# AUTORIDAD NACIONAL DE LICENCIAS AMBIENTALES

## RESOLUCIÓN N° 001351 (05 JUL. 2024)

**“Por la cual se modifica la Licencia Ambiental otorgada mediante Resolución 1326 de 5 de agosto de 2020 y se toman otras determinaciones”**

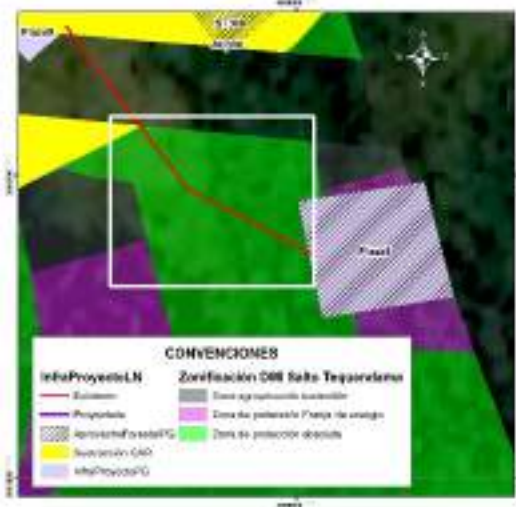
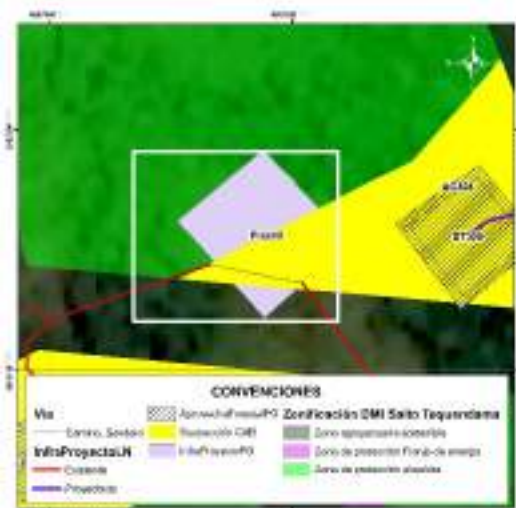
Tipo de obra	Soporte gráfico revisión Equipo Evaluador Ambiental de la ANLA	Consideraciones Equipo Evaluador Ambiental de la ANLA
<p>Acceso a plaza 4N*</p> <p>Plaza 4N</p> <p>Acceso a torre 302N (Se indica acceso peatonal a sitio de torre)</p> <p>Torre 302N</p>		<p>Se valida que para el acceso a la plaza de tendido hay acceso existente, sobre el cual no se requiere permiso de aprovechamiento forestal.</p> <p>Respecto a la torre, la sección del acceso de llegada a la torre se relaciona como acceso existente a un sendero o camino, en cobertura de mosaico de pastos y cultivos. Se identifica que no se requiere permiso de aprovechamiento y que tampoco se tienen restricciones para ingreso con semovientes puesto que no se encuentra dentro del DMI Sector Salto de Tequendama y Cerro Manjui.</p>
<p>Acceso a plaza 5N*</p> <p>(Se indica existencia de acceso peatonal)</p> <p>Plaza de tendido 5N</p>		<p>Comparando la ubicación del acceso con la cartografía base se identifica que el acceso no se asocia a ningún camino o sendero existente, dándose contradicción con la tabla presentada por la Sociedad pero coherencia con la capa InfraProyectoLN, donde se indica que el acceso es proyectado. Se valida que este acceso atraviesa en su recorrido zonas de vegetación secundaria alta, sobre las cuales la Sociedad <b>NO podrá adelantar actividades de tala</b> puesto que no realizó la solicitud de permiso (Recuadros negros).</p>

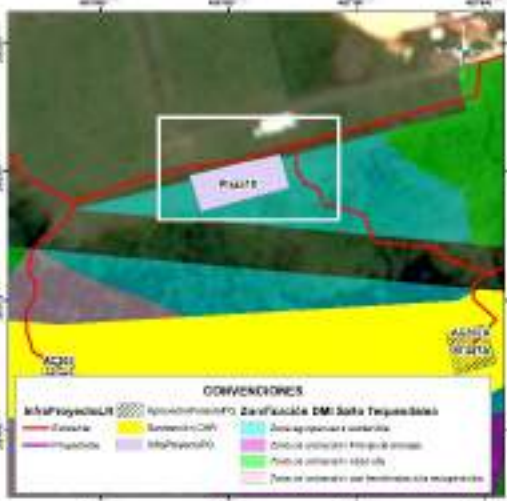
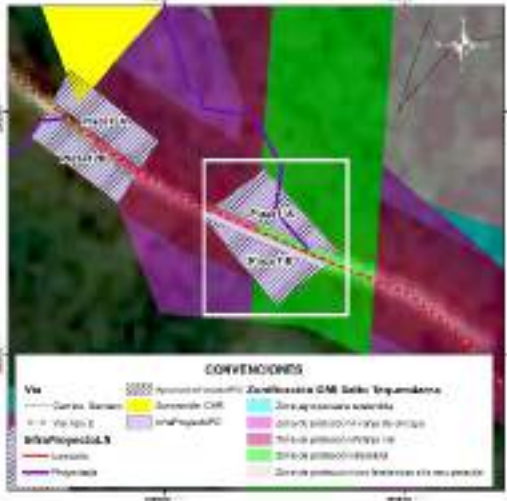
Tipo de obra	Soporte gráfico revisión Equipo Evaluador Ambiental de la ANLA	Consideraciones Equipo Evaluador Ambiental de la ANLA
<p>Acceso a plaza 6- Plaza de tendido 6*</p> <p>(Se indica ingreso por acceso peatonal desde vía carreteable)</p>		<p>Comparando la ubicación de los accesos con la cartografía base se identifica que los accesos no se asocian a ningún camino o sendero existente, dándose contradicción con la tabla presentada por la Sociedad pero coherencia con la capa InfraProyectoLN, donde se indica que el acceso es proyectado. Se valida que estos accesos y las plazas se ubican en unidades de pastos limpios y arveja, no siendo necesario ejecutar actividades de aprovechamiento forestal. También se corrobora la no existencia de restricciones asociadas al DMI Salto de Tequendama y Cerro Manjui.</p>
<p>Acceso a plaza 7- Plaza de tendido 7*</p> <p>(Se indica ingreso por acceso peatonal desde vía carreteable)</p>

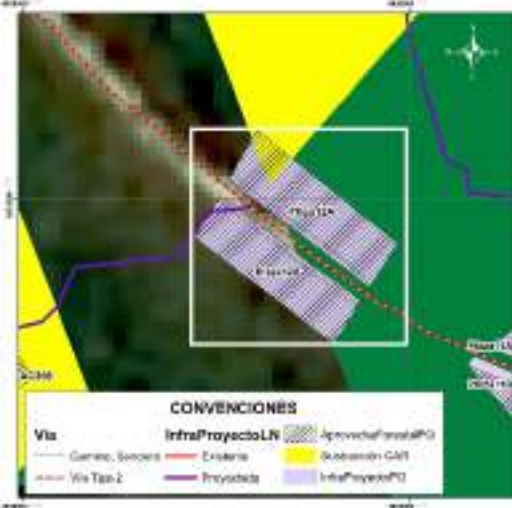
Tipo de obra	Soporte gráfico revisión Equipo Evaluador Ambiental de la ANLA	Consideraciones Equipo Evaluador Ambiental de la ANLA
<p>Acceso a plaza 8</p> <p>(Reportada como acceso peatonal en documento y en capa InfraProyectoL N como acceso existente)**</p> <p>Plaza de tendido 8</p>	 <p>El mapa muestra una zona con diferentes colores que representan zonas de protección ambiental. Una línea roja indica el acceso a la plaza 8. El mapa incluye una leyenda con las siguientes convenciones:</p> <ul style="list-style-type: none"> <li>InfraProyectoL N</li> <li>Zonificación DMI Salto Tequendama</li> <li>Reserva</li> <li>Zona de protección absoluta</li> <li>Proyecto</li> <li>Zona de protección forzada de energía</li> <li>Apertura forestal G</li> <li>Zona de protección absoluta</li> <li>Reserva GAO</li> <li>InfraProyectoG</li> </ul>	<p>Se valida que el acceso específico hasta la plaza de tendido no es existente. Para la plaza de tendido y el acceso no se encuentra sustracción de reserva autorizada por parte de la CAR puesto que la Sociedad no hace su solicitud.</p> <p>Adicionalmente, parte de la plaza y el acceso se ubica en zona de protección absoluta, donde se establece como uso prohibido la ejecución de rocería.</p> <p>Por lo anterior <b>NO es procedente autorizar la infraestructura de la plaza y del acceso al no tener sustracción aprobada y al no ser permitidas las actividades de rocería.</b></p>

<p>Acceso a plaza 9**</p> <p>(Reportada como acceso peatonal en documento y en capa InfraProyectoL N como acceso existente)</p> <p>Plaza de tendido 9</p>	 <p>El mapa muestra una zona con diferentes colores que representan zonas de protección ambiental. Una línea roja indica el acceso a la plaza 9. El mapa incluye una leyenda con las siguientes convenciones:</p> <ul style="list-style-type: none"> <li>Via</li> <li>Camino, Sendero</li> <li>Reserva GAO</li> <li>Zonificación DMI Salto Tequendama</li> <li>InfraProyectoL N</li> <li>InfraProyectoG</li> <li>Zona de protección absoluta</li> <li>Zona de protección forzada de energía</li> <li>Proyecto</li> <li>Zona de protección absoluta</li> </ul>	<p>Se valida que acceso específico hasta plaza de tendido se reporta como camino o sendero, el cual se ubica a 350 m de vía tipo 6 sin pavimentar. Para plaza de tendido y acceso no se encuentra sustracción de reserva autorizada por parte de la CAR puesto que la Sociedad no hace su solicitud.</p> <p>Adicionalmente, parte de la plaza y el acceso se ubica en zona de protección absoluta, donde se establece como uso prohibido la ejecución de rocería.</p> <p>Por lo anterior <b>NO es procedente autorizar la infraestructura de la plaza y del acceso al no tener sustracción aprobada y al no ser permitidas las actividades de rocería.</b></p>

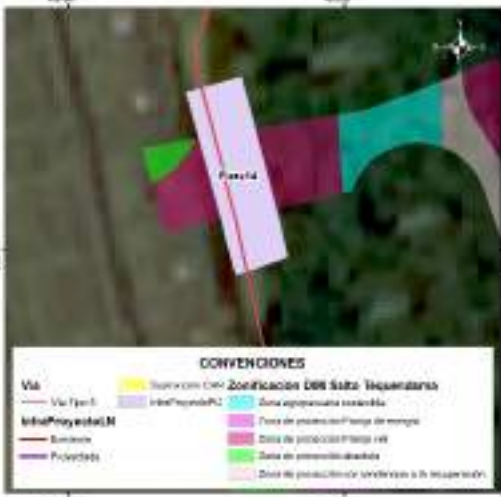
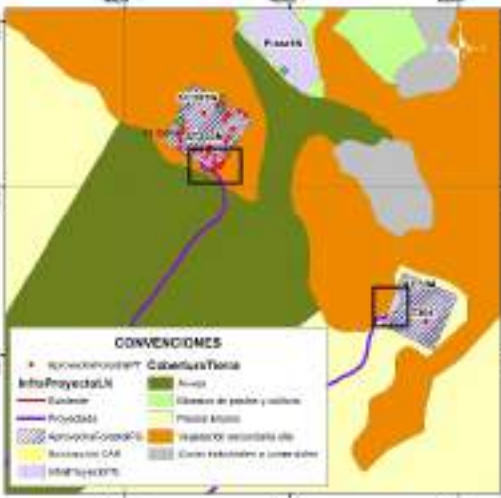
Tipo de obra	Soporte gráfico revisión Equipo Evaluador Ambiental de la ANLA	Consideraciones Equipo Evaluador Ambiental de la ANLA
<p>Acceso a plaza 10 (vía tipo 6 sin pavimentar)**</p> <p>Plaza de tendido 10</p>		<p>Se valida que el acceso específico hasta la plaza de tendido se reporta como vía tipo 6, sin embargo se plantea adecuación con rocería, aspecto que es inconsistente con la definición de la vía existente. La plaza de tendido se ubica en una “zona agropecuaria sostenible” del DIM Salto del Tequendama y Cerro Manjui, para la cual la Sociedad no solicitó sustracción de reserva ante la CAR. Por lo anterior <b>NO es procedente autorizar la infraestructura de la plaza y del acceso al no tener sustracción de reserva.</b></p>
<p>Acceso a plazas de tendido 11A (camino o sendero desde vía tipo 2) y 11B**</p> <p>Plazas de tendido 11A y 11B</p>		<p>En el documento se relaciona como acceso el Acc-06, sin embargo, en la capa InfraProyectoLN se identifica que el acceso asociado es el Acc-309.</p> <p>Se valida que acceso específico hasta plaza de tendido 11A se relaciona como camino o sendero, para el cual se plantearía adecuación con rocería la cual se establece dentro de la zonificación del DMI Sector Salto del Tequendama y Cerro Manjui como actividad prohibida en zona de protección absoluta. Para plazas de tendido y acceso no se encuentra sustracción de reserva autorizada por parte de la CAR puesto que la Sociedad no hace su solicitud.</p> <p>Por lo anterior <b>NO es procedente autorizar la infraestructura de las plazas y del acceso al no tener sustracción de reserva.</b></p>

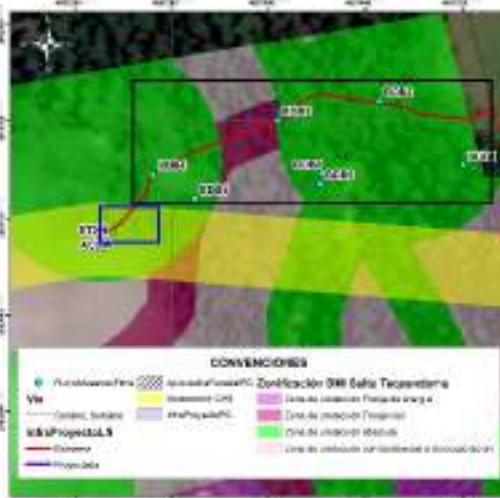
Tipo de obra	Soporte gráfico revisión Equipo Evaluador Ambiental de la ANLA	Consideraciones Equipo Evaluador Ambiental de la ANLA
<p>Acceso a plazas de tendido 12A y 12B***</p> <p>Plazas de tendido 12A y 12B</p>		<p>Se valida que parte de las dos plazas de tendido se encuentran en DMI sin sustracción de reserva autorizada por parte de la CAR, las cuales se ubican en “zona de protección vial”. Teniendo en cuenta el área disponible que se encuentra fuera del DMI, <b>NO es procedente autorizar la infraestructura de la plaza de tendido 12A y solo podría autorizarse el área de la plaza de tendido 12B en el área que se encuentra fuera del DMI, área en la cual se autoriza el permiso de aprovechamiento solicitado.</b></p>
<p>Acceso a plaza de tendido 13N**</p> <p>Sitio de torre ST313</p>		<p>Se identifica que el acceso, la plaza de tendido y la torre se ubica en unidades de pastizales. El trazado del acceso se ubica sobre las zonas sustraídas, razón por la cual se considera aceptable este acceso siempre y cuando <b>NO</b> se realicen actividades de aprovechamiento forestal, puesto que este permiso no se solicitó.</p>

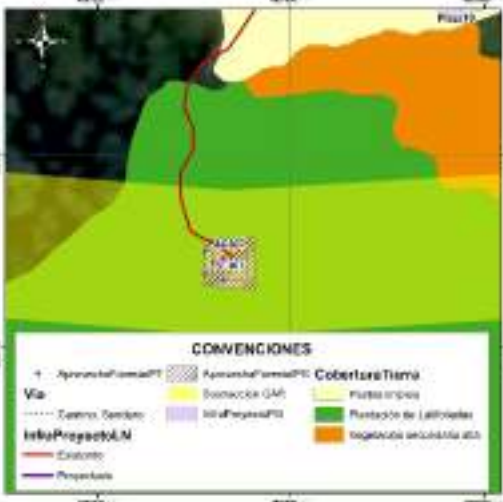
Tipo de obra	Soporte gráfico revisión Equipo Evaluador Ambiental de la ANLA	Consideraciones Equipo Evaluador Ambiental de la ANLA
<p>Acceso a plaza (vía tipo 5)*</p> <p>Plaza de tendido 14</p>		<p>Se valida que la parte central de la plaza de tendido se encuentra en DMI para la cual la Sociedad no realizó solicitud de sustracción y por tanto no tiene autorización por parte de la CAR. En este sentido, <b>NO es procedente autorizar la infraestructura de la plaza de tendido 14.</b></p>
<p>Accesos a sitios de torre ST303N y ST304*</p> <p>Sitios de torre ST303N y ST304</p>		<p>Comparando la ubicación de los accesos con la cartografía base se identifica que no se asocian a ningún camino o sendero existente, quedando identificada una contradicción con la tabla presentada por la Sociedad pero coherencia con la capa InfraProyectoLN donde se indica que el acceso es proyectado. Se valida que estos accesos se ubican en su mayoría en cultivos de arveja y en pastos limpios, no siendo necesario ejecutar actividades de aprovechamiento forestal para estos tramos.</p> <p>Para el caso del acceso al ST303N y una parte del ST304, se identifica cruce con parches de vegetación secundaria alta (ver recuadros negros) para los cuales la Sociedad <b>NO podrá adelantar actividades de tala</b> puesto que no realizó la solicitud de permiso.</p>

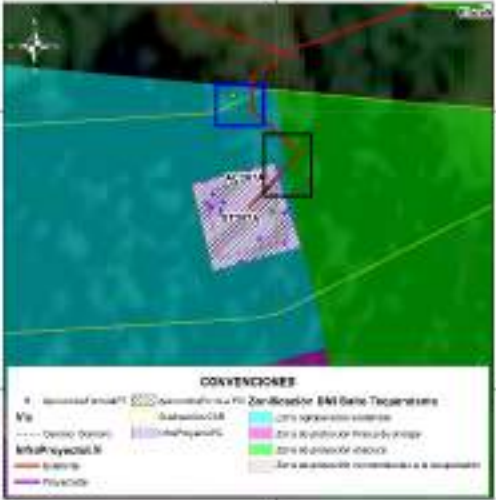
Tipo de obra	Soporte gráfico revisión Equipo Evaluador Ambiental de la ANLA	Consideraciones Equipo Evaluador Ambiental de la ANLA
<p>Acceso a ST305N*</p> <p>Sitio de torre ST305N</p>		<p>Revisando con la cartografía base se identifica que el acceso no es existente sino que se relaciona con la existencia de un camino o sendero que atraviesa unidades de mosaico de pastos y cultivos, pastos arbolados y construcciones rurales (ubicadas a 110 m del sitio de torre). Teniendo en cuenta que la Sociedad no solicita permiso de aprovechamiento forestal, en este acceso y en la torre <b>NO podrá adelantar actividades de tala</b> de ningún individuo que pueda encontrarse de manera aislada (pastos arbolados).</p>
<p>Acceso a ST306</p> <p>(Se menciona en documento y en cartografía base como acceso peatonal)*</p>		<p>Durante la visita de evaluación se validó que no existe camino o sendero reportado en cartobase y que la condición de la vegetación es de tipo denso, lo cual es consistente con la cobertura registrada (Bosque denso). Adicionalmente, se identifica que en el área trazada para el acceso, existen individuos de especies en veda, los cuales no están siendo incluidos en solicitud de aprovechamiento forestal (ver cuadro azul).</p> <div data-bbox="974 1260 1177 1533">  </div> <p><b>Individuo fustal ubicado en tramo de llegada del acceso (No solicitado en aprovechamiento forestal)</b>  <b>Coordenadas 4°34'12"N, 74°17'15"W.</b></p> <p>De igual manera, en el tramo del acceso la Sociedad registra a las parcelas BDB4, BDB3 y BDB2 (Ver cuadros negros), en las cuales reporta 100 individuos fustales, de estos 23 obedecen a la especie <i>Cyathea sp.</i> y 35 a la</p>

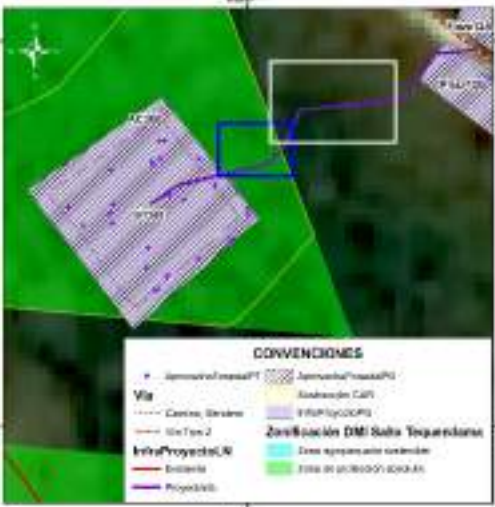
Tipo de obra	Soporte gráfico revisión Equipo Evaluador Ambiental de la ANLA	Consideraciones Equipo Evaluador Ambiental de la ANLA
		<p>especie <i>Quercus humboldtii</i>, ambas especies en veda nacional.</p> <p>Sumado a esto, no se encuentra sustracción de reserva autorizada por parte de la CAR puesto que la Sociedad no hace su solicitud para los accesos y tampoco realiza solicitud de aprovechamiento forestal aun cuando fue requerido. Adicionalmente, parte del acceso se ubica en zona de protección absoluta, donde se establece como uso prohibido la ejecución de rocería. Por lo anterior <b>NO es procedente autorizar el acceso al no tener sustracción aprobada, no haber solicitado permiso de aprovechamiento forestal y no ser permitidas las actividades de rocería.</b></p>
<p>Acceso a ST307 (Se menciona en documento y en cartografía base como acceso peatonal)*</p>		<p>Durante la visita de evaluación se validó que no existe camino o sendero reportado en cartobase y que la condición de la vegetación se asocia a plantaciones de latifoliadas con vegetación arbórea densa producto de la recuperación del área con presencia de especies en veda. Resultado de ello, la Sociedad para el sitio de torre (relacionado en cobertura plantación de latifoliadas) solicita permiso de aprovechamiento forestal para seis (6) individuos de <i>Quercus humboldtii</i> (especie en veda nacional), no obstante, para el acceso omite la solicitud de permiso de aprovechamiento forestal no siendo procedente la autorización de intervención en acceso.</p> <p>Sumado a esto, en parte del acceso no se encuentra sustracción de reserva autorizada por parte de la CAR puesto que la Sociedad no hace</p>

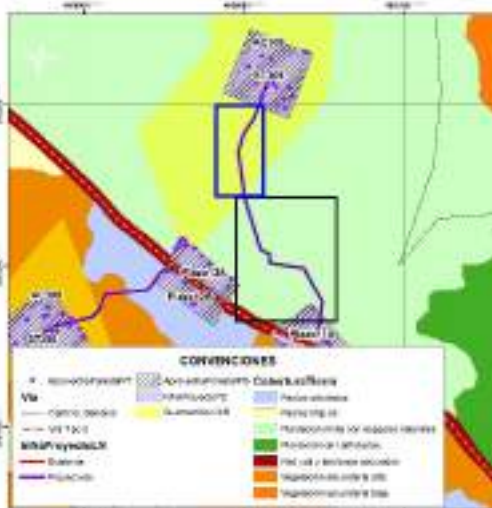
Tipo de obra	Soporte gráfico revisión Equipo Evaluador Ambiental de la ANLA	Consideraciones Equipo Evaluador Ambiental de la ANLA
		<p>su solicitud para los accesos. Por lo anterior <b>NO es procedente autorizar el acceso al no tener sustracción aprobada y no haber solicitado permiso de aprovechamiento forestal.</b></p>
<p>Acceso a ST307A (Se menciona en documento y en cartografía base como acceso peatonal)*</p>		<p>Durante la visita de evaluación se validó que no existe camino o sendero reportado en cartobase y que la condición de la vegetación se asocia a plantaciones de latifoliadas con vegetación arbórea densa producto de la recuperación del área con presencia de especies pioneras. Resultado de ello, la Sociedad para el sitio de torre (relacionado en la misma cobertura) solicita permiso de aprovechamiento forestal para 16 individuos fustales, no obstante, para el acceso omite la solicitud de permiso de aprovechamiento forestal no siendo procedente la autorización de intervención en acceso. Adicionalmente, en la visita de evaluación se identificó que en el área trazada para el acceso, existen individuos fustales, los cuales no están siendo incluidos en solicitud de aprovechamiento forestal (ver cuadro azul).</p> <p>Sumado a esto, en parte del acceso no se encuentra sustracción de reserva autorizada por parte de la CAR puesto que la Sociedad no hace su solicitud para los accesos y adicionalmente, parte del acceso se ubica en zona de protección absoluta, donde se establece como uso prohibido la ejecución de rocería (ver cuadro negro). Por lo anterior <b>NO es procedente autorizar el acceso al no tener sustracción aprobada, no haber solicitado permiso de aprovechamiento forestal y no</b></p>

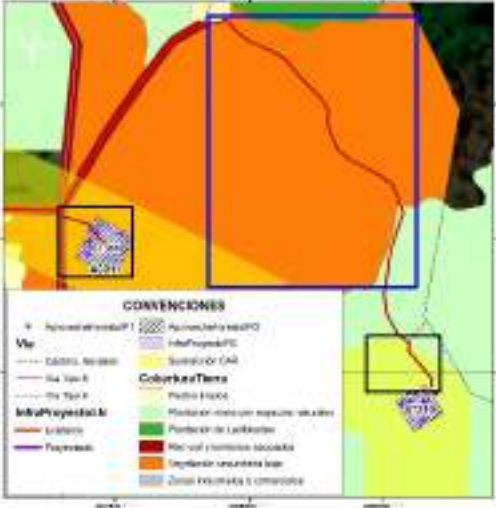
Tipo de obra	Soporte gráfico revisión Equipo Evaluador Ambiental de la ANLA	Consideraciones Equipo Evaluador Ambiental de la ANLA
		<b>ser permitidas las actividades de rocería.</b>
<p>Acceso a ST308</p> <p>(Acceso mencionado como proyectado en capa InfraProyectoL N y como sendero/camino en cartobase)*</p>		<p>Durante la visita de evaluación se validó que no existe camino o sendero reportado en cartobase y que la condición de la vegetación se asocia vegetación secundaria alta. Resultado de ello, la Sociedad para el sitio de torre (relacionado en la misma cobertura) solicita permiso de aprovechamiento forestal para 36 individuos fustales, no obstante, para el acceso omite la solicitud de permiso de aprovechamiento forestal no siendo procedente la autorización de intervención en acceso. Adicionalmente, en la visita de evaluación se identificó que en el área trazada para el acceso, existen individuos fustales, los cuales no están siendo incluidos en solicitud de aprovechamiento forestal (ver cuadro azul).</p> <p>Sumado a esto, en área por fuera del DMI (ver recuadro blanco) tampoco se solicita permiso de aprovechamiento aun cuando la cobertura es vegetación secundaria alta. Por lo anterior <b>NO es procedente autorizar el acceso al no haber solicitado permiso de aprovechamiento forestal para su intervención.</b></p>

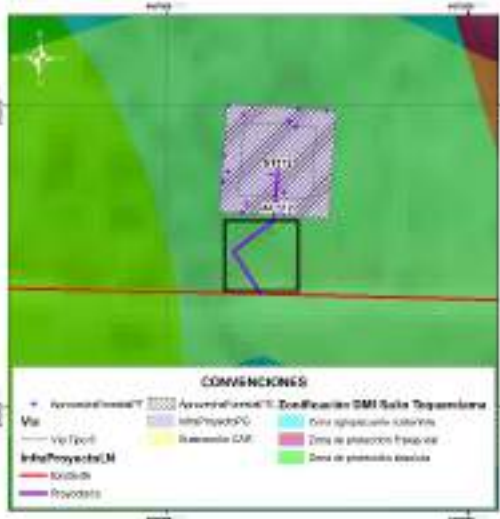
Tipo de obra	Soporte gráfico revisión Equipo Evaluador Ambiental de la ANLA	Consideraciones Equipo Evaluador Ambiental de la ANLA
<p>Acceso a ST309</p> <p>(Acceso mencionado como proyectado en capa InfraProyectoL N y como sendero/camino en cartobase)*</p>		<p>Durante la visita de evaluación se validó que no existe camino o sendero reportado en cartobase y que la condición de la vegetación se asocia a la cobertura de plantación mixta con espacios naturales. Resultado de ello, la Sociedad para el sitio de torre (relacionado en la misma cobertura) solicita permiso de aprovechamiento forestal para 17 individuos fustales, no obstante, para el acceso omite la solicitud de permiso de aprovechamiento forestal no siendo procedente la autorización de intervención en acceso ni dentro del área sustraída (Recuadro azul) ni por fuera de esta.</p> <p>Sumado a esto, en parte del acceso no se encuentra sustracción de reserva autorizada por parte de la CAR puesto que la Sociedad no hace su solicitud para los accesos y adicionalmente, parte del acceso se ubica en zona de protección absoluta, donde se establece como uso prohibido la ejecución de rocería (ver cuadro negro). Por lo anterior <b>NO es procedente autorizar el acceso al no tener sustracción aprobada, no haber solicitado permiso de aprovechamiento forestal y no ser permitidas las actividades de rocería.</b></p>
